**Avis délibéré de la mission régionale
d'autorité environnementale
Hauts-de-France sur le projet de parc éolien
de Clanlieu 2 à Puisieux-et-Clanlieu (02)
Étude d'impact octobre 2024**

n°MRAe 2024-8332

AVIS DÉLIBÉRÉ n° 2024-8332 adopté lors de la séance du 10 décembre 2024 par
la mission régionale d'autorité environnementale Hauts-de-France

Carte de présentation du projet (page 5 du document résumé non technique)

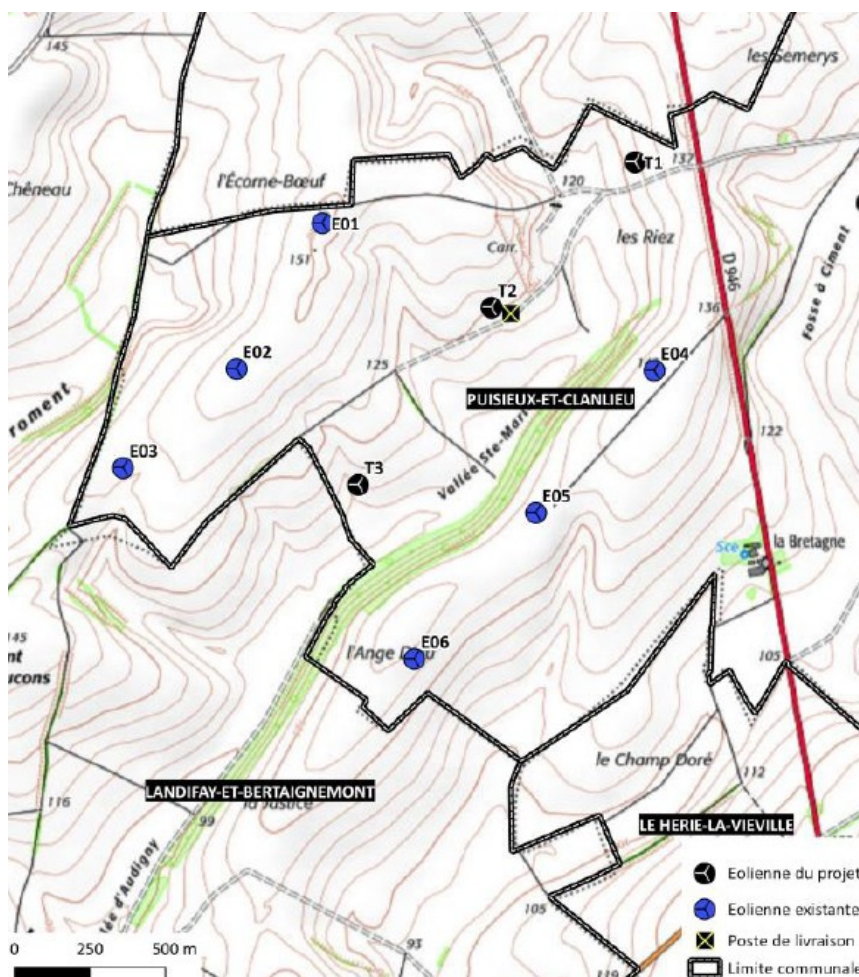
L'avis est rendu sur un projet de trois éoliennes d'une hauteur maximale de 150 mètres et de garde au sol¹ d'au moins 33 mètres, localisées comme indiqué ci-dessous.

Carte d'implantation des parcs éoliens autour du projet (page 17 de l'étude d'impact)

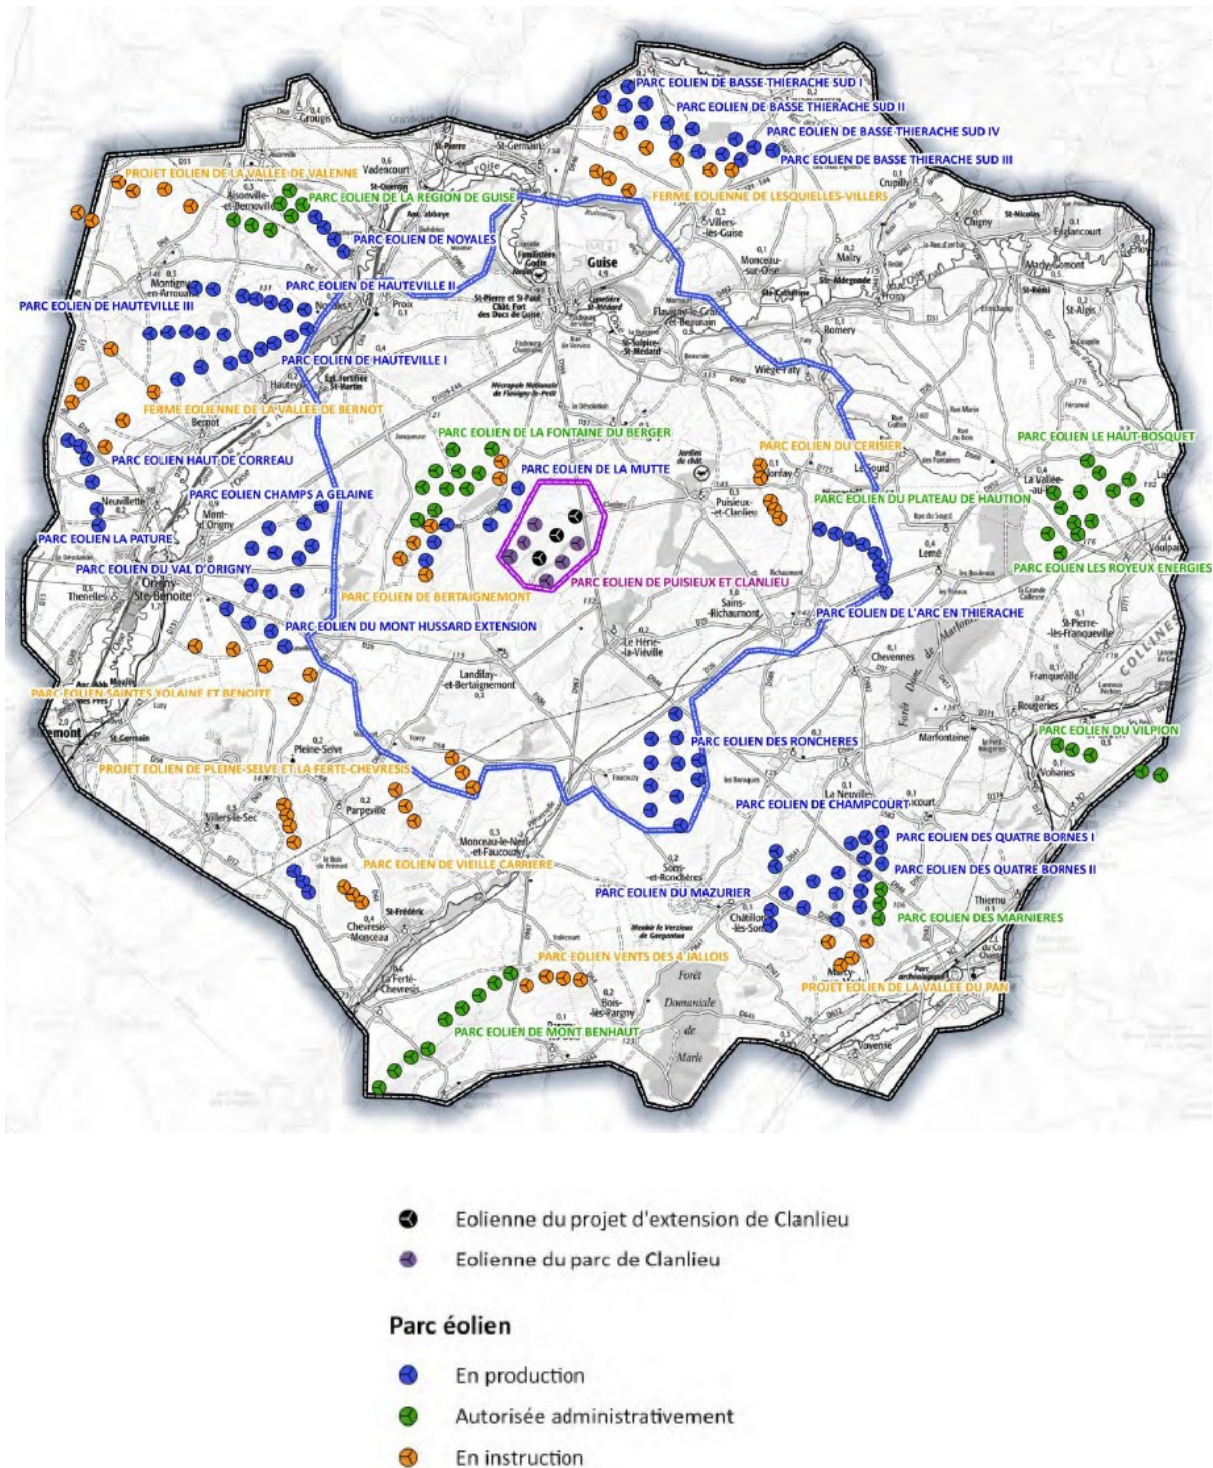
L'écart moyen entre les mâts des éoliennes de l'extension et ceux du parc existant avoisine les 580 mètres. Même si, au sens du code de l'environnement, il ne s'agit pas d'un seul projet, avec le parc éolien de la Mutte, contigu du parc existant, ils pourraient utilement être appréhendés comme un ensemble dans la démarche d'évaluation environnementale pour permettre d'atteindre le meilleur équilibre entre la production d'énergie et l'impact environnemental.

L'autorité environnementale recommande d'analyser les parcs éoliens de Clanlieu et de Clanlieu 2 et de la Mutte comme un ensemble, en décrivant notamment les parcs voisins et leurs plans d'arrêt des machines, et en les prenant en compte dans les analyses.
